**Порівняльна таблиця за результатами зауважень та пропозицій щодо внесення змін до ДБН В.2.2-40:2018 «Інклюзивність будівель і споруд. Основні положення» (до онлайн засідання Робочої групи від 20.05.2020 року)**

Рисунок 25 – Габарити обладнання торговельних залів підприємств торгівлі

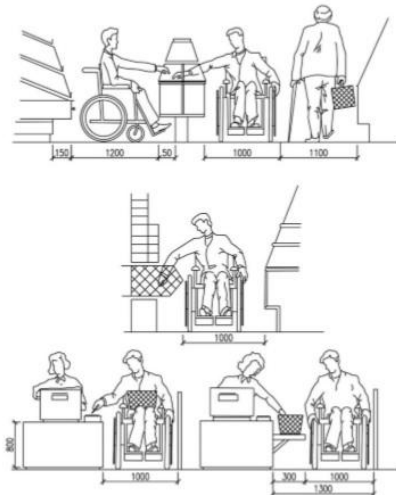
<p>Рисунок 24 – Габарити обладнання закладів харчування</p>		
7.15.	<p><b>Національний заповідник «Софія Київська»</b> (лист від 13.03.2019 №120/01-19/06) Розділ 7 Пункт 7.2.20 Рисунок 25 Рисунок 26</p>	<p>Пунктом 7.2.20 зазначено: «7.2.20 Комплектація і розміщення обладнання в торговельних залах повинні бути розраховані на обслуговування осіб, які користуються кріслами колісними, милицями, ходунками та мають порушення по зору (рисунки 25-26)». Пункт 7.2.20</p>	<p>Рисунки 25 та 26 не містять графічного матеріалу стосовно інформації, наведеної в пункті 7.2.20 а саме: комплектація і розміщення обладнання в торговельних залах повинні бути розраховані на обслуговування осіб з порушенням зору.</p> <p>Пропонується додати графічні матеріали стосовно людей з порушенням зору в рисунки 25-26.</p>
